INFORME TÉCNICO No. UA-EVA-050-2023

De evaluación de la Primera Información Aclaratoria al Estudio de Impacto Ambiental (EsIA), Categoría II, del proyecto titulado "**EXTRACCION DE MINERAL NO METALICO**"

PROMOTOR:	GRUPO BARUC, S.A.
LOCALIZACIÓN:	Corregimiento El Coco y distrito de Penonomé, provincia de Coclé
FECHA DEL INFORME:	17 de octubre de 2023
EVALUADORES:	Banny Amaris María De Los Angeles Bajura

ANEXO 1. VERIFICACIÓN DE LAS COORDENADAS APORTADAS EN EL REGISTRO MINERO.

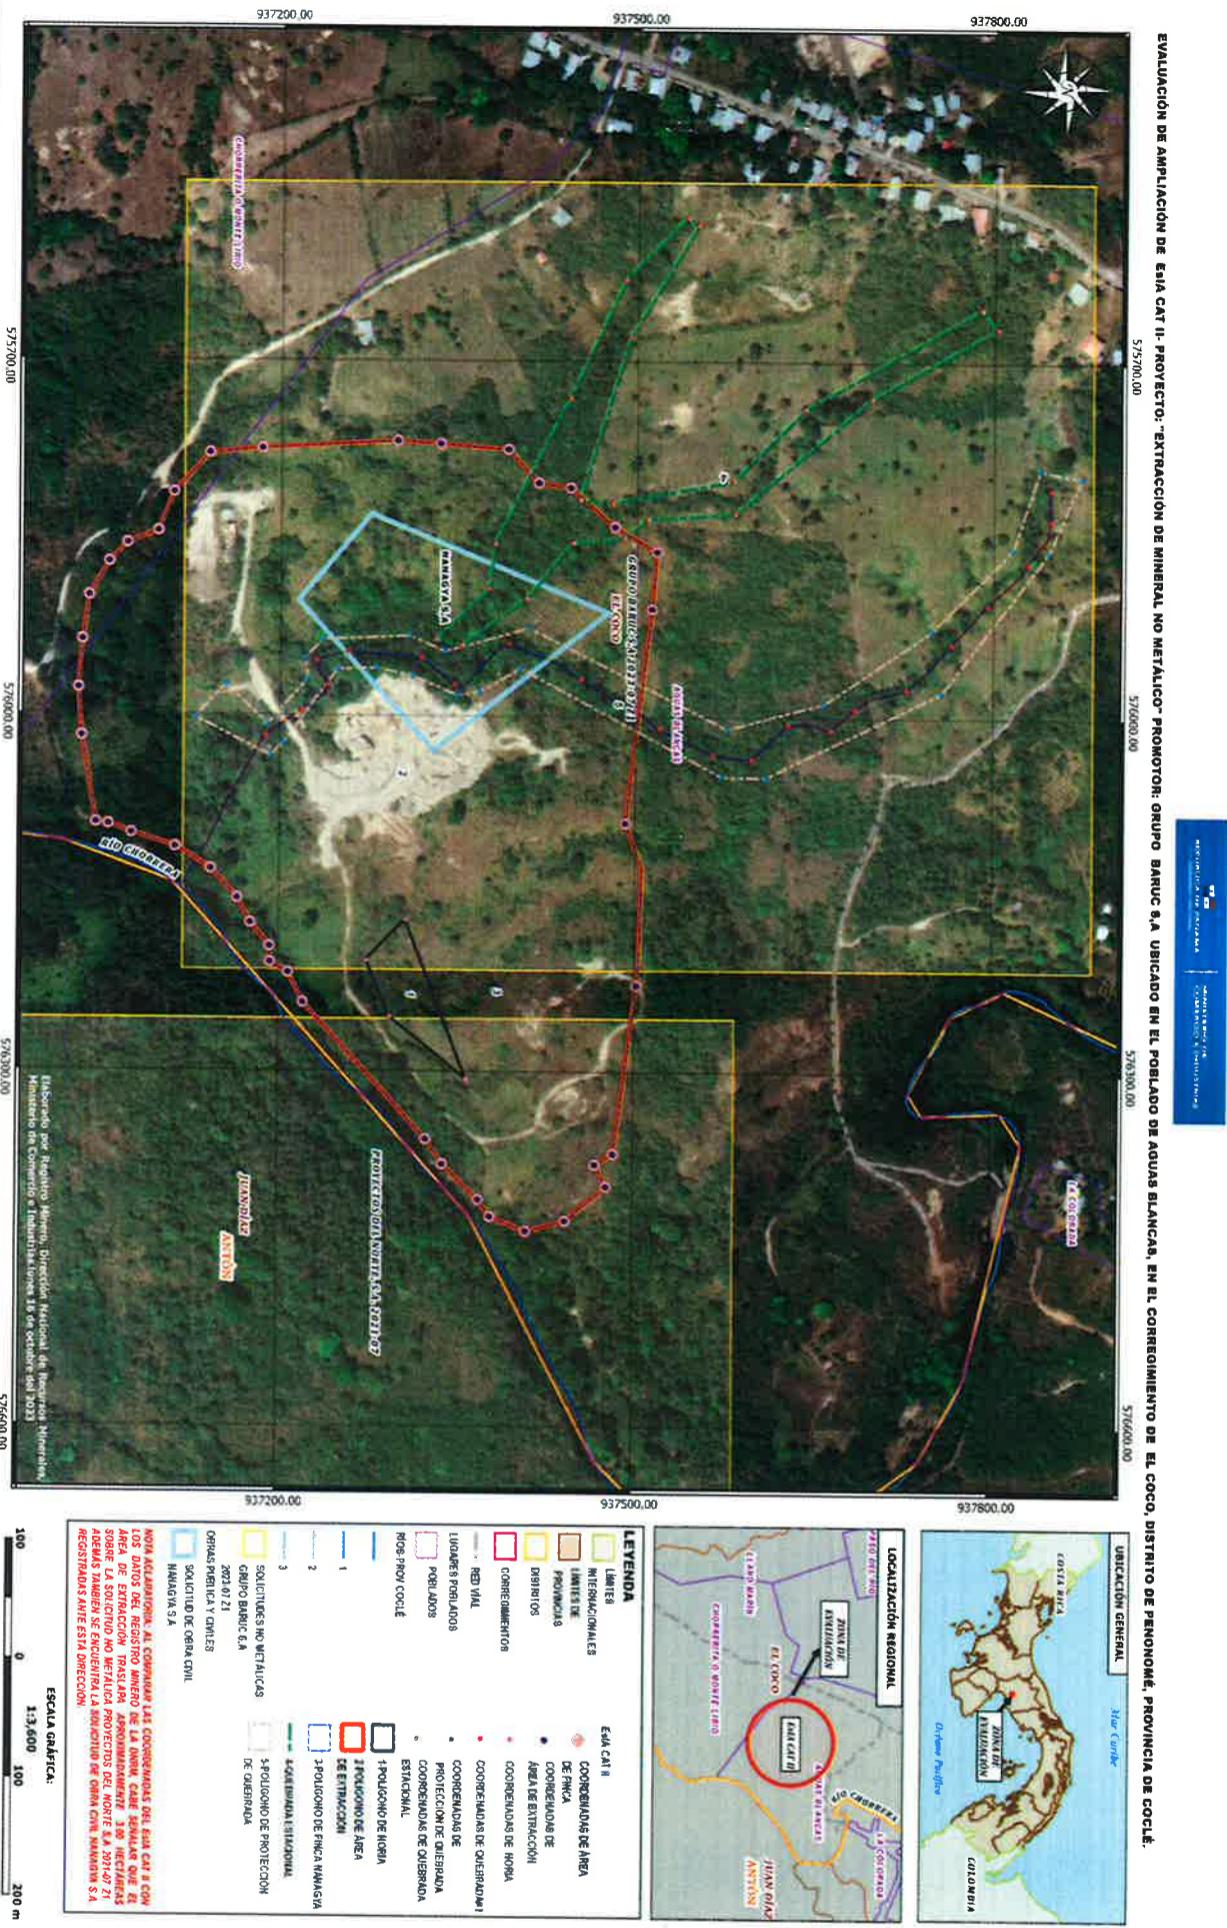
- Al comparar las coordenadas suministradas por el promotor el polígono correspondiente al área de extracción traslapa aproximadamente tres (3) hectáreas sobre la Zona 1 de la Solicitud de Extracción de Minerales No Metálicos que mantiene la empresa Proyectos del Norte S.A. (2021-07).
- Dentro del área indicada, por la empresa, como área de extracción y que corresponde al polígono de la finca Folio Real 2179 (F), propiedad de NANGYA, S.A., se encuentra en nuestro registro una polígono correspondiente a la solicitud de Permiso de Extracción de Minerales No Metálicos por Obra civil, gestionada por la empresa NANGYA S.A.

- a. Las coordenadas suministradas y que establecen el área de extracción y aprovechamiento del mineral salen de los límites de la solicitud de concesión para la extracción de minerales no metálicos (arena continental) gestionada por el promotor del proyecto en la Dirección Nacional de Recursos Minerales y traslapa dentro de la Zona N°1 de la solicitud de Extracción de Minerales No Metálicos que mantiene la empresa Proyectos del Norte S.A. (2021-07), tal como se indica en la sección 3 de este informe. Por lo que se le solicita al promotor del proyecto.

- i. Corregir y aportar las coordenadas que establecen la zona de extracción de este proyecto, para que la misma se mantenga en los límites indicados en la solicitud de extracción de minerales no metálicos gestionada en la Dirección Nacional de Recursos Minerales.

- ii. Basado en la actualización de las coordenadas del área de extracción, aportar los ajustes técnicos derivados de este cambio (vida útil, producción mensual, diseño de taludes, etc.), actualizando y aportando la evaluación de yacimiento del proyecto.
